Procès-verbal de contrôle d'une installation électrique en BT et TBT

NON CONFORME

Rue Rue de la Flûte Enchantée
Numéro 2
Boîte 0001
Postcode 1080
Commune Molenbeek-Saint-Jean
Pays Belgique

Visite de contrôle d'une ancienne installation électrique domestique d'une unité d'habitation lors de la vente sur la demande du vendeur selon (AR 08/09/2019) - RGIE Livre 1 - 8.4.2. et 8.2.1. et 4.2.4.3.

Image du tableau de repartition et de manoeuvre:

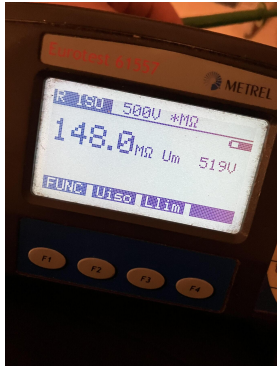
- I3.08 Absence d'un sectionneur de terre qui nous permet de faire la mesure de la valeur de la résistance de terre.(Livre 1 Sous-section 5.4.3.5.)
- I3.09 Le sectionneur de terre n'est pas (ou difficilement) accessible.(Livre 1 Sous-section 5.1.5.1. et 5.4.3.5.)

- I5.02 Réaliser ou compléter le repérage des circuits/départs et/ou appareillage, bornes de raccordements, etc. (Livre 1 Sous-section 3.1.3.1. et 3.1.3.3.A. et 5.1.6.1)

- I5.09 Potéger correctement les pièces nues sous tension et accessibles (Livre 1 Section 5.1.4. et 4.2.2.3.)
- I5.10 Obturer les ouvertures non utilisées du tableau ou coffret (Livre 1 Section 5.1.4. et 4.2.2.3.)

- I5.13 La tension nominale de service n'est pas indiqué clairement sur le tableau (Livre 1 Sous-section 3.1.3.3.)
- I6.04 Prévoir un dispositif de protection à courant différentiel-résiduel distinct d'une sensibilité de 30mA pour la/ ou les salle(s) de bains, lave-linge, lave-vaisselle, sèche-linge et / ou des dispositifs similaires. Cela devrait être secondaire au dispositif de protection à courant différentiel-résiduel principal (Livre 1 Sous-section 7.1.4.1. et 4.2.4.3.)

- I6.06 Les dispositifs de protection à courant différentiel-résiduel placés dans les installations domestiques sont au moins du type A. Un dispositif de protection à courant différentiel-résiduel de type AC n'est pas autorisé. (Livre 1 Sous-section 5.3.5.3.)
